RZUT DACHU

RYSunEK ZAMIEInNY SKALA 1:100

PRACOWNIA AUTORSKA MISIA CZYK-STRUZIK		Dorota Misiaczyk-Struzik ul. Chopina 37/2a, 81-786 Sopot, tel. 600236226 mail: misiaczyk@wp.pl	
ZLECENIODAWCA: GMINA KISIELICE UL. DASZYŃSKIEGO 5, 14-220 KISIELICE			
PROJEKT REMONTU BUDYNKU GŁÓWNEGO SZKOŁY PODSTAWOWEJ W KISIELICACH			
STADIUM: 14-220 KISIELICE, UL. DASZYŃSKIEGO 3, DZ. NR EW. 173		PROJEKT BUDOW. ANY ZAMIENNY	
PROJEKTANT:	mgr inż. arch. DOROTA MISIA CZYK-STRUZIK uprawnienia budowlane PO/KK/350/2010		
SPRAWDZAJĄCY:	mgr inż. arch. KARINA WIŚNIEWSKA uprawnienia budowlane 494/P00KK/2012		
BRANŻA:	ARCHITEKTURA	SKALA:	1:100
TYTUŁ RYSUNKU:	RZUT DACHU rysunek zamienny	NUMER RYSUNKU:	BZ-05
		WRZESIEŃ 2020

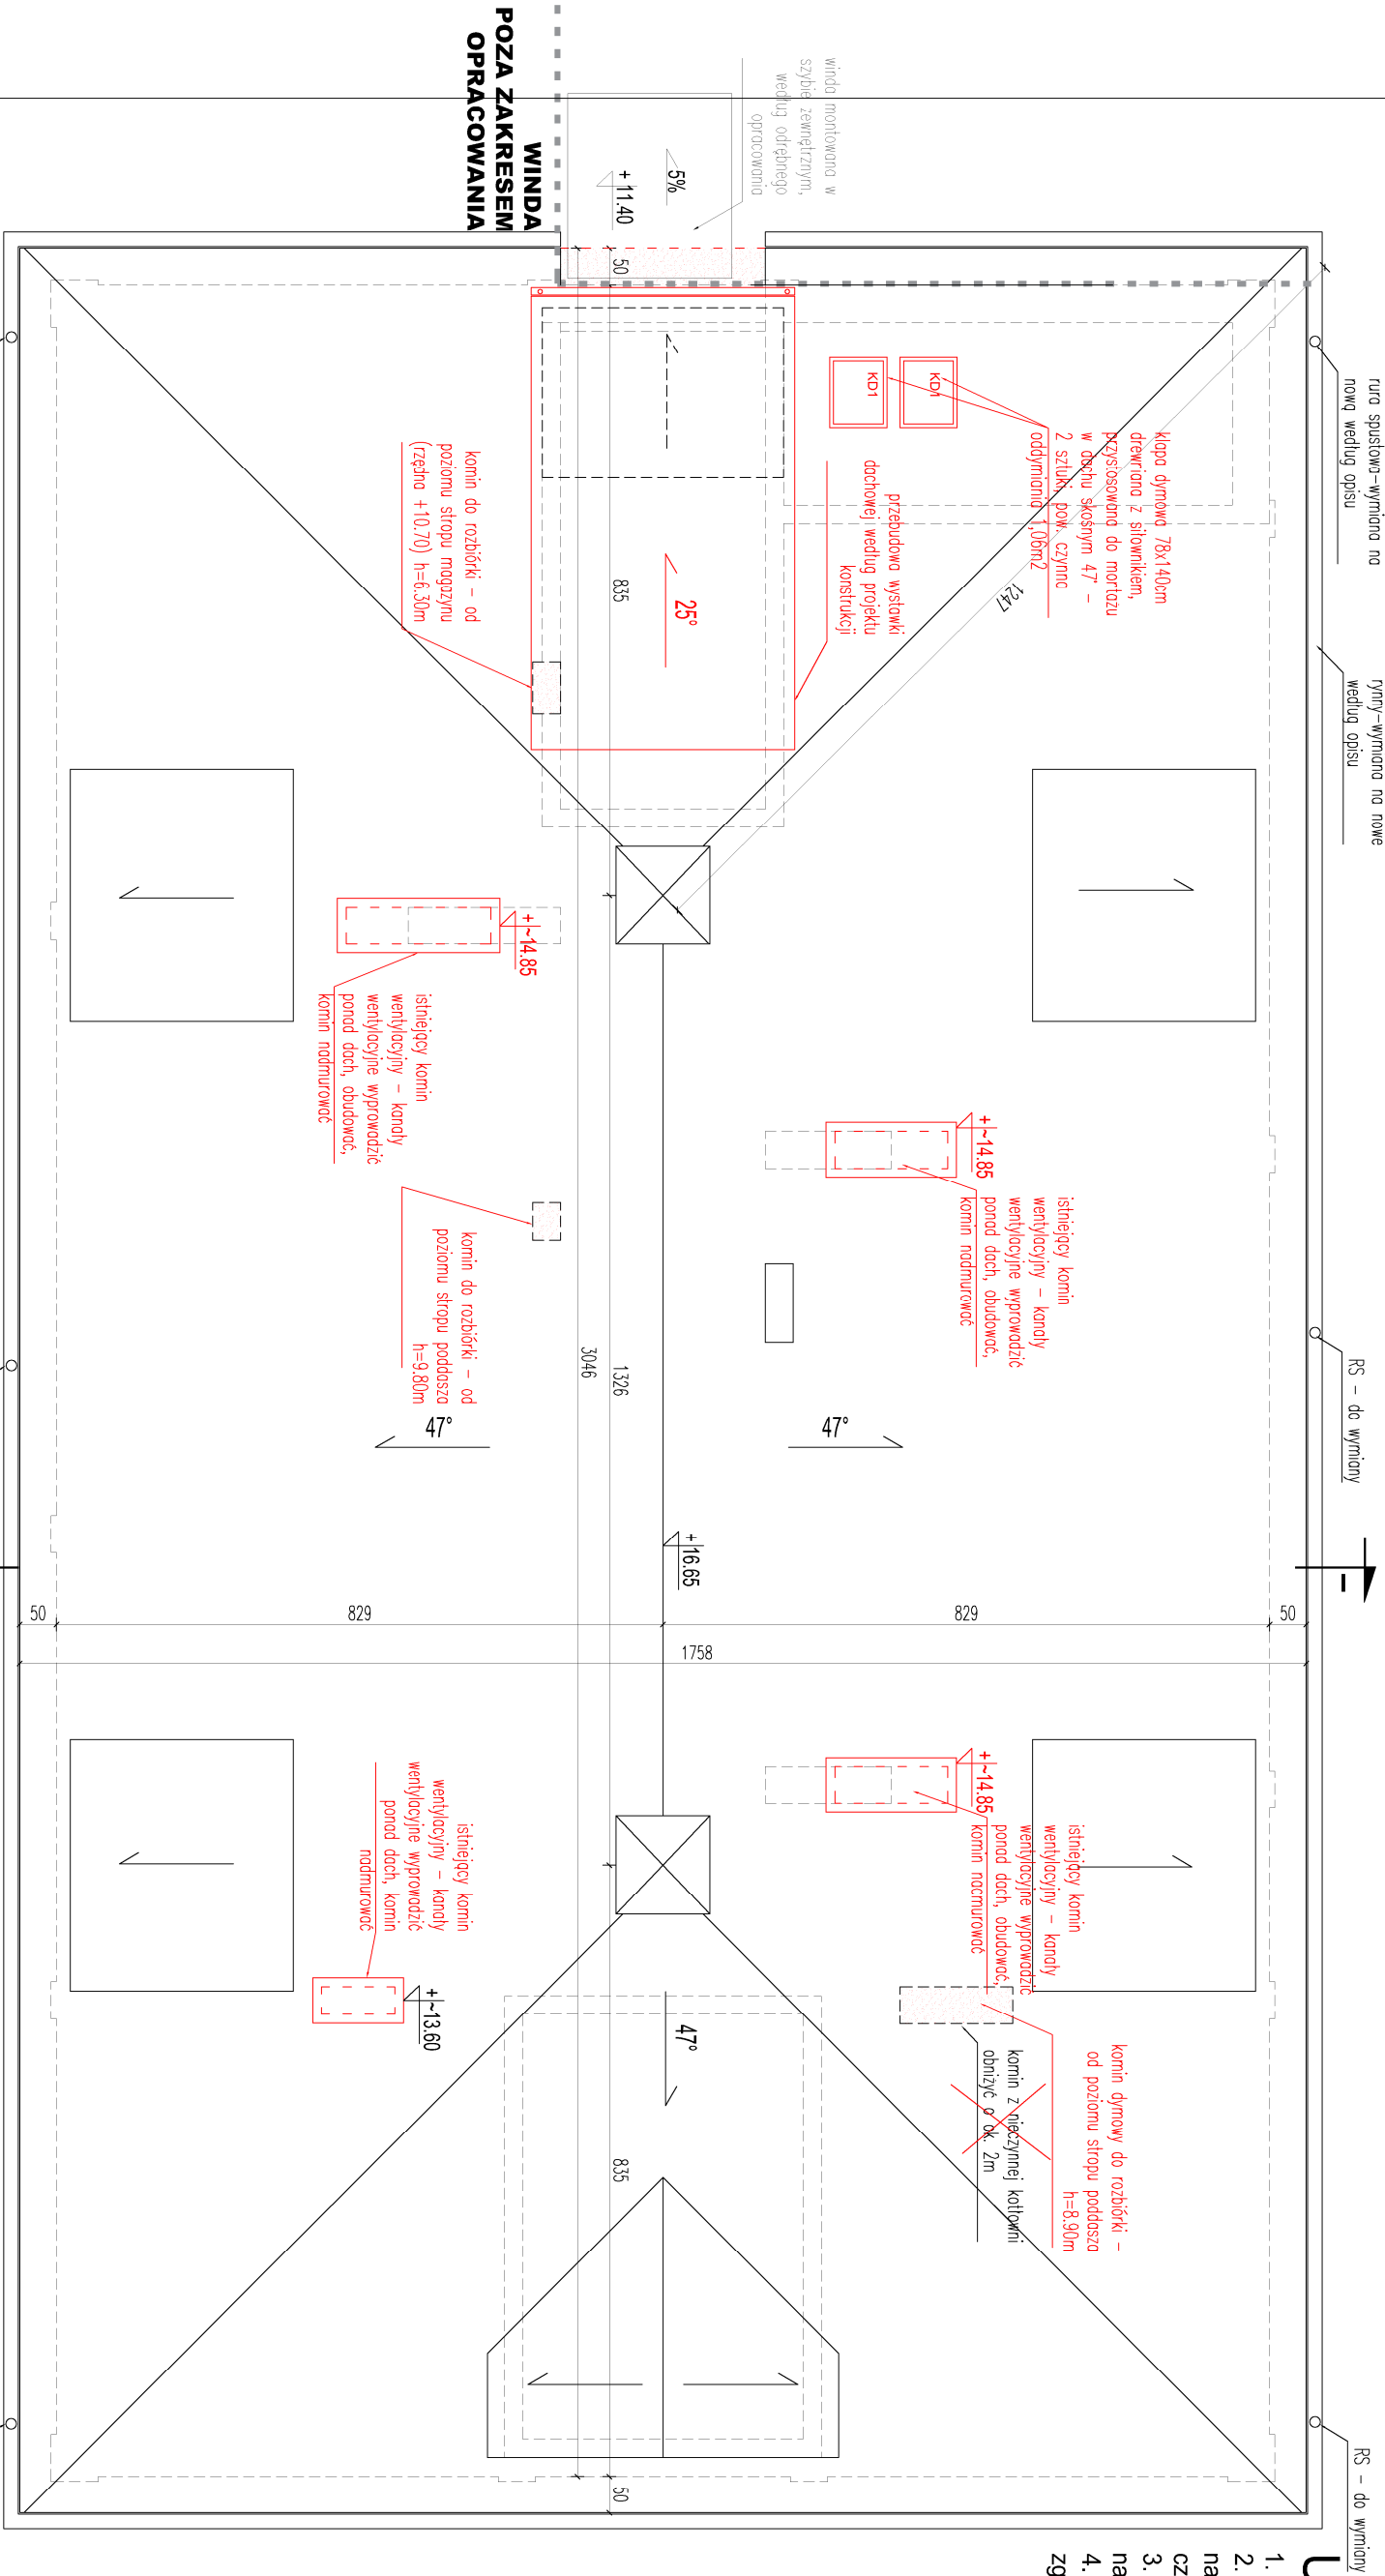
1. Rysunek zamienny do rys. B-07
2. Zmiany i uzupełnienia zaznaczono na rysunku zamiennym kolorem czerwonym
3. Wszystkie wymiary sprawdzać w naturze
4. Materiały budowlane i kolorystyka zgodnie z opisem
